Zamawiający:  
**Fundacja dla Ostrowa Tumskiego we Wrocławiu**

Dotyczy ogłoszenia o zamówieniu:  
**Przebudowa i remont budynków Muzeum Archidiecezjalnego we Wrocławiu**

Numer referencyjny:  
**PZP.01.06.2021**

### **Odpowiedzi na pytania wykonawców – część III**

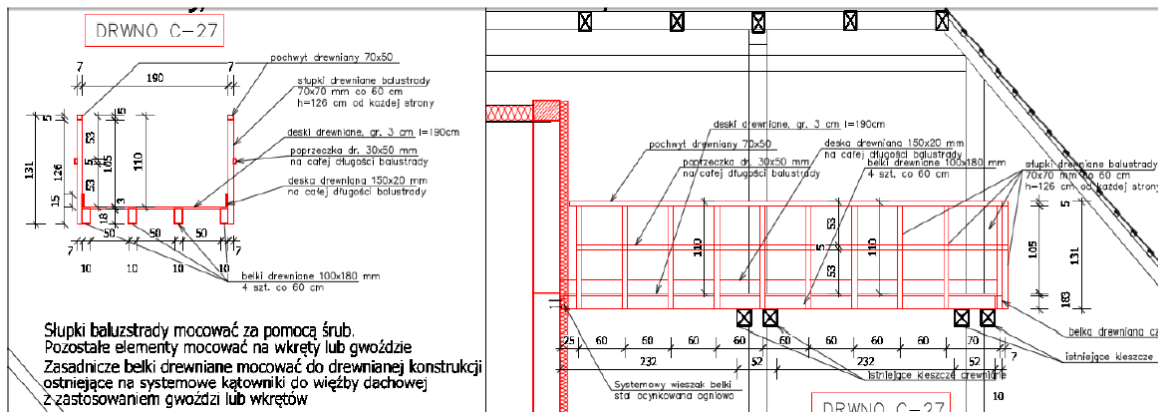
31. Zgodnie z plikiem „02\_AS” okno C4a jest poza zakresem opracowania. Proszę o potwierdzenie, że danego okna nie należy uwzględniać w wycenie inwestycji.

Okno należy uwzględnić w wycenie.

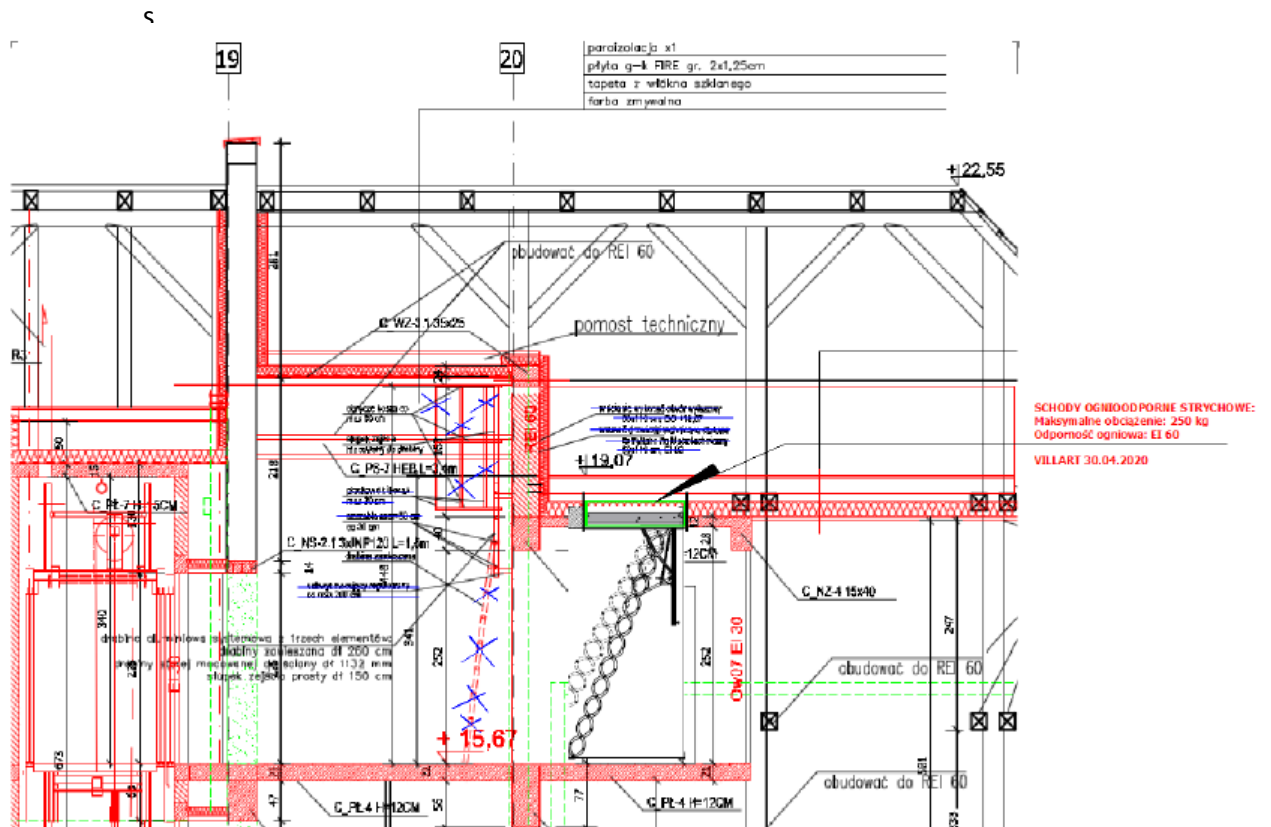
32. Prosimy o uzupełnienie dokumentacji o rys. przekroju K-K, z pomostem technicznym na poddaszu, najprawdopodobniej jest to bud. C. Wspomniany przekrój nie jest nigdzie wygenerowany w formacie \*.pdf ale podejrzewamy, że został uwzględniony w przedmiarze inwestora. Czy wspomniany przekrój i przedstawione na nim elementy jest istotny dla prawidłowego przedmiarowania zadania? Jeżeli tak, to bardzo proszę o wskazanie miejsca, w którym znajduje się ów przekrój na rzucie obiektu a także o dodanie kolejnego rysunku z przekrojem K-K do dokumentacji.

Lokalizację pomostu przedstawiono na rysunku Aw-09.

Do wyceny należy przyjąć realizację wyłazu kominarskiego EI60 wg poniższego

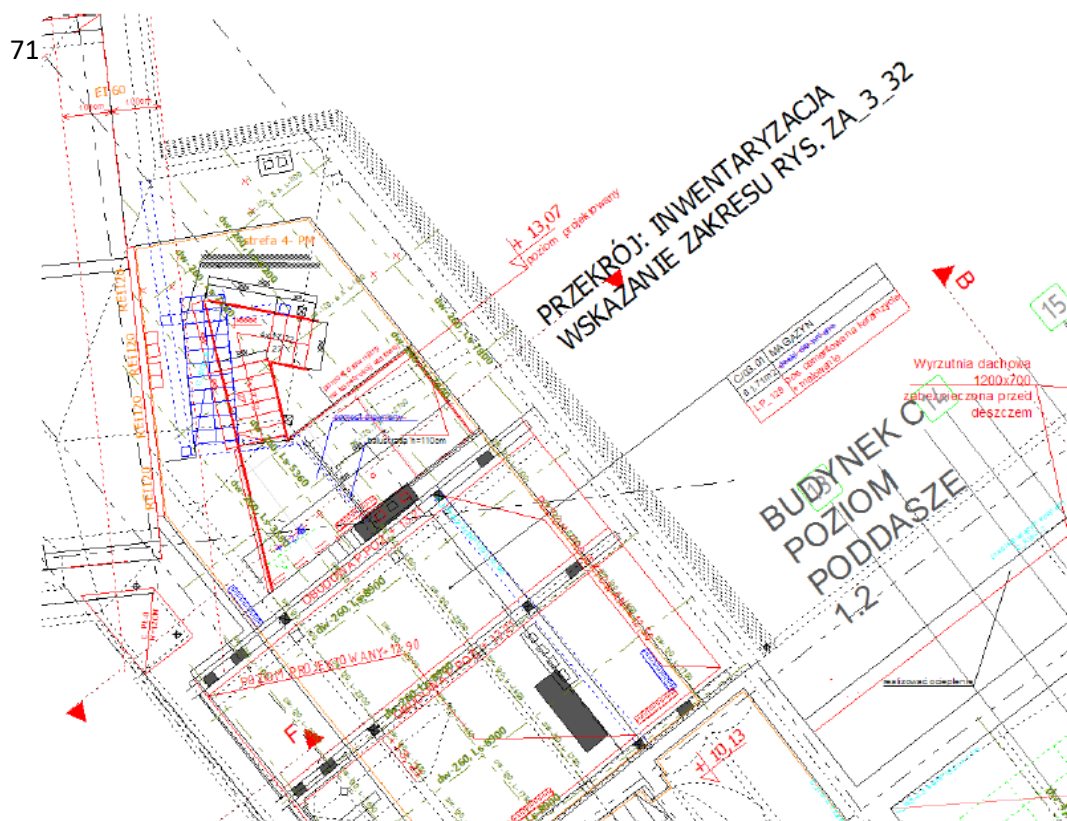
70. Proszę o wskazanie miejsca, w którym wykonano przekrój widoczny na rysunku ZA\_3\_32 (liczne rysunki odwołują się do osi i przekrojów które nigdzie nie są oznaczone).

Zgodnie z poniższym schematem:
